| ALCALDÍA MAYOR DE BOGOTÁ D.C. GOBIERNO SEGURIDAD Y CONVIVENCIA Fondo de Prevención y Atención a Emergencias | CONCEPTO TÉCNICO DE REVISIÓN DE ESTUDIOS DE RESPUESTA DE AMPLIFICACIÓN LOCAL DE ONDAS SÍSMICAS | Código: | GPR-FT-09 |

| 1.1 | CONCEPTO TÉCNICO No. CT: | 5381 |

| 2.2 | PROYECTO: | EDIFICIO CARRERA 13 No. 26A-81 |

El presente concepto técnico corresponde a la **primera revisión** realizada por la Dirección de Prevención y Atención de Emergencias, del informe "Estudio Particular de Respuesta Local de Amplificación de Ondas Sísmicas Edificio Porvenir Calle 27 con Carrera 13, Bogotá" elaborado por el Ing. Jorge Alberto Rodríguez, a construirse en el predio ubicado en la Carrera 13 No. 26A-81 de Bogotá. El cual fue radicado el 14 de Octubre de 2008 mediante oficio 2008ER12965, por el Ing. José Joaquín Álvarez de la Curaduría Urbana No.4 en cumplimiento a lo estipulado en el Decreto 193 de 2006.

**Figura 1. Localización del Proyecto Carrera 13 No. 26A-81.**

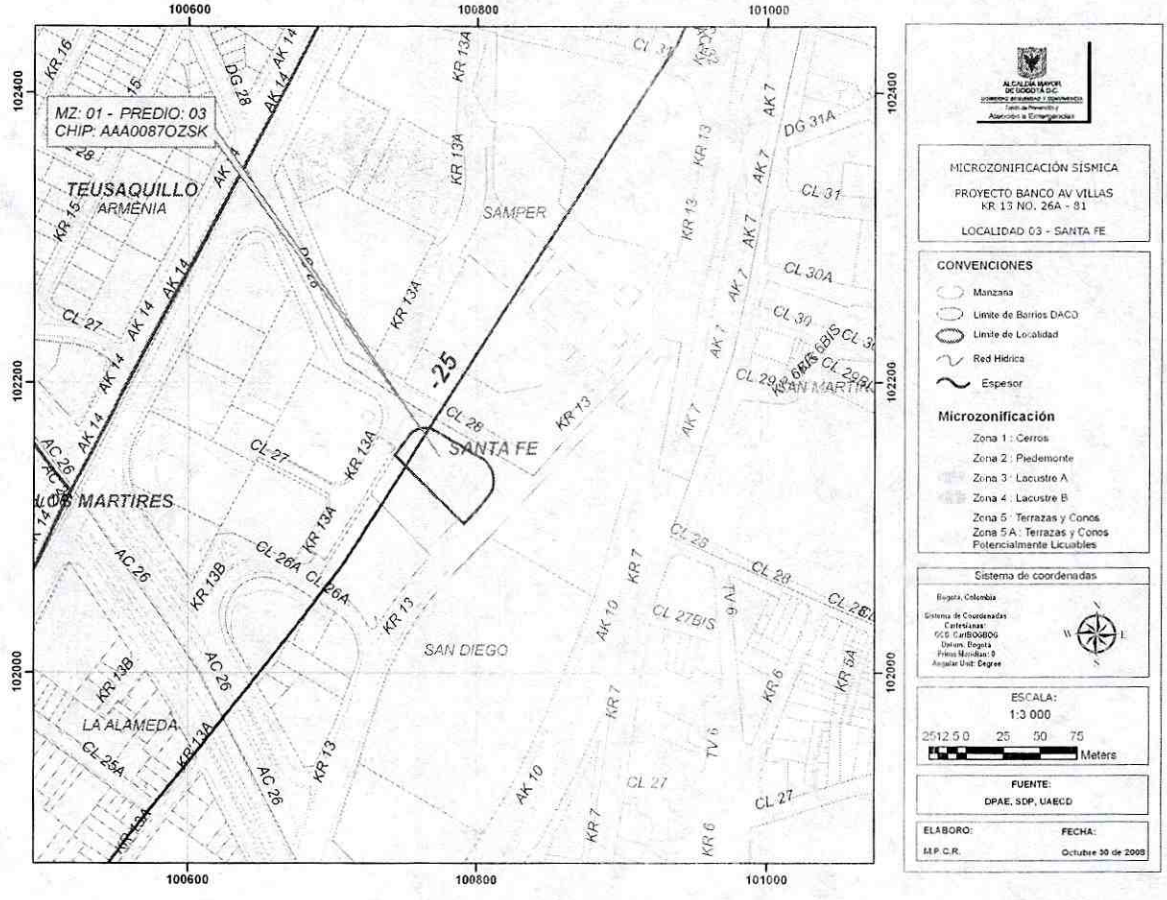
En el numera 3.2 del informe, se indica que el sitio del proyecto se encuentra localizado en la Zona 2 – Piedemonte según el Decreto 193 de 2006, lo cual es consistente con la localización presentada en la Figura 1 del presente concepto.

El estudio CUMPLE con este requerimiento.
